COMPRESOARE WABCO PENTRU MERCEDES-BENZ

Pe baza portofoliului nostru de produse existente dorim să vă informăm despre posibilitatea de înlocuire a compresoarelor de aer Voith de pe camioanele Mercedes Benz echipate cu motoare OM457, cu compresoare WABCO.

Închiderea portului 4 a compresorului

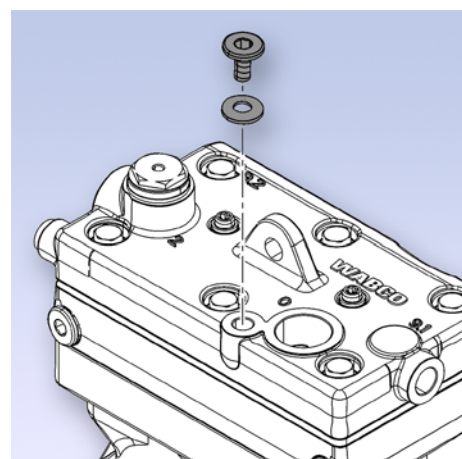
La înlocuirea compresoarelor produse de un alt competitor pe vehiculele care nu utilizează portul de control al reducerii puterii nr.4, trebuie să închideți acest port al compresorului WABCO prin utilizarea unui kit de reparație WABCO, 912 510 933 2
